改善箇所説明図

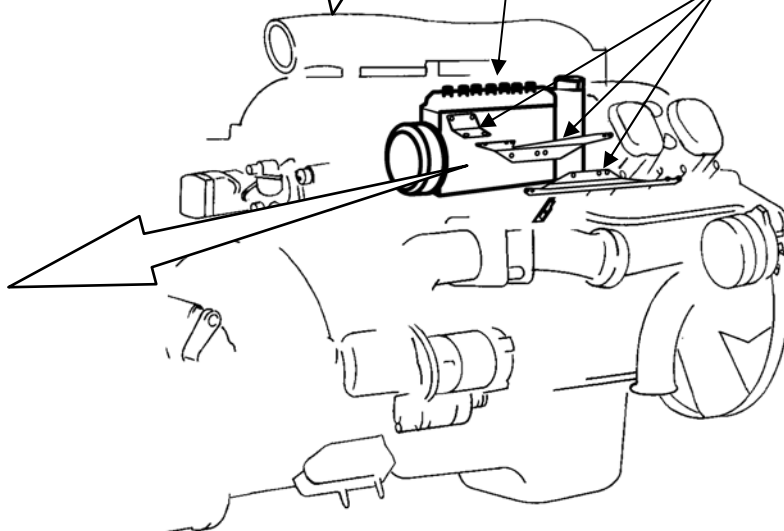
基準不適合箇所

燃料噴射ポンプの燃料噴射量を制御するラックの切欠き溝の強度が不十分のため、及び燃料噴射ポンプの原動機への取付方法が不適切なため、高回転域での使用を続けると当該ラックが折損し、エンジン回転が上昇して、最悪の場合、火災に至るおそれがある。

改善の内容

全車両、噴射ポンプの品番を点検し、該当品はラックの材質および形状を変更した噴射ポンプに交換する。また、噴射ポンプの取付状態を点検し、未対策の場合は、噴射ポンプにブラケットを追加する。
